Réf. CRMS : AA/AH/BXL21517_673_SUIVI_Chair_Pain_7_9

Objet : BRUXELLES. Rue Chair et Pain, 7-9. Projet de restauration et de réaménagement de deux maisons : plans modificatifs introduits en phase de suivi de chantier.

Avis de la CRMS

Dessins et coupes des châssis à frappes, joints à la demande

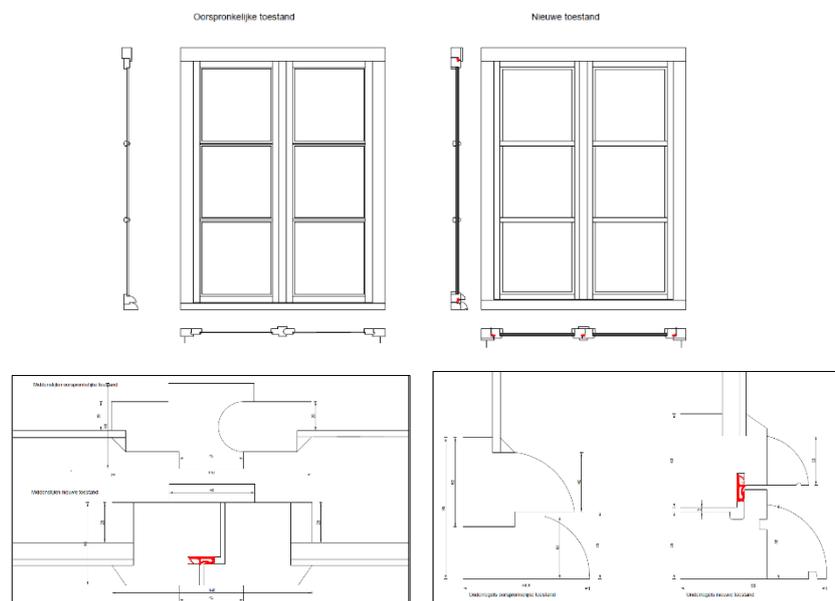
Aujourd'hui, afin de renforcer la performance thermique des châssis et d'augmenter le confort d'occupation du logement situé aux 2^e et 3^e étages du n°7, il est demandé d'installer des châssis à frappe et joint d'étanchéité, plutôt qu'à gueule de loup, équipés de double vitrage et pourvus de petits bois collés. A cette fin, des nouveaux dessins d'exécution ont été fournis, réalisés en fonction des remarques formulées par la DPC en cours de chantier.

La CRMS rend un avis favorable sur cette modification sous condition que les nouveaux châssis soient réalisés dans un bois durable de qualité supérieure et que l'aspect des châssis anciens soit parfaitement reproduit. La Commission ne s'oppose donc pas à recourir au double vitrage mais, contrairement à ce qui est proposé, elle demande de prévoir un double vitrage mince permettant de réaliser des petit-bois structurels fins conformément aux modèles anciens (pas de petit-bois collés). Le verre extérieur devra être de type étiré ou similaire.

L'on devra également veiller à ce que la performance énergétique des châssis ne dépasse pas celle des façades, de façon à éviter tout risque de condensation sur les murs intérieurs (faire valider les fiches techniques du nouveau vitrage par la DPC). En aucun cas, les baies ne pourront intégrer des dispositifs de ventilation qui soient pénalisants pour l'aspect de la façade classée.

A gauche, plan des deux devantures commerciales fourni dans le cadre de l'article 191 (plan modificatif) et sur base duquel le permis a été délivré, à droite, nouvelle proposition introduite en cours de chantier

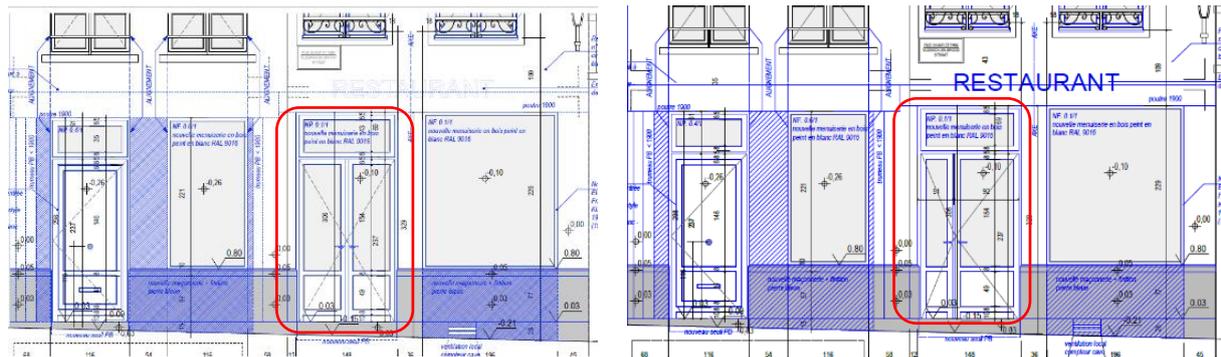
Les plans du permis prévoient pour accéder au n° 7 une double porte à ouvrants égaux d'environ 65cm. Pour des raisons pratiques, afin d'améliorer l'accessibilité et la circulation intérieure, on propose aujourd'hui d'adapter le dessin et de diviser la porte en 1/3 et 2/3.

La CRMS estime que la nouvelle solution est peu satisfaisante sur le plan architectural et ne correspond pas à la typologie de la façade classée. ***Elle rend dès lors un avis défavorable sur la proposition de réaliser des portes asymétriques et demande soit de conserver la situation autorisée par le permis, soit d'examiner une solution alternative, plus harmonieuse et respectueuse de la stylistique et de la composition de la maison, pour améliorer l'accessibilité du rez-de-chaussée.***

A cette fin, elle propose d'examiner une solution qui consisterait à légèrement rétrécir la baie en question et d'y intégrer une porte avec un seul ouvrant, ce qui permet de conserver une largeur d'au moins 90 cm, suffisante pour permettre l'accès PMR. L'élargissement des trumeaux aura comme avantage supplémentaire de parfaitement aligner la baie d'entrée avec celles des étages et d'intégrer une porte de mêmes dimensions que celles du n° 9, ce qui aura un effet positif sur la composition de la façade classée ainsi que pour la cohérence d'ensemble des deux rez-de-chaussée commerciaux. La CRMS encourage le demandeur à adapter les plans en ce sens et demande de les soumettre pour accord préalable à la DPC.
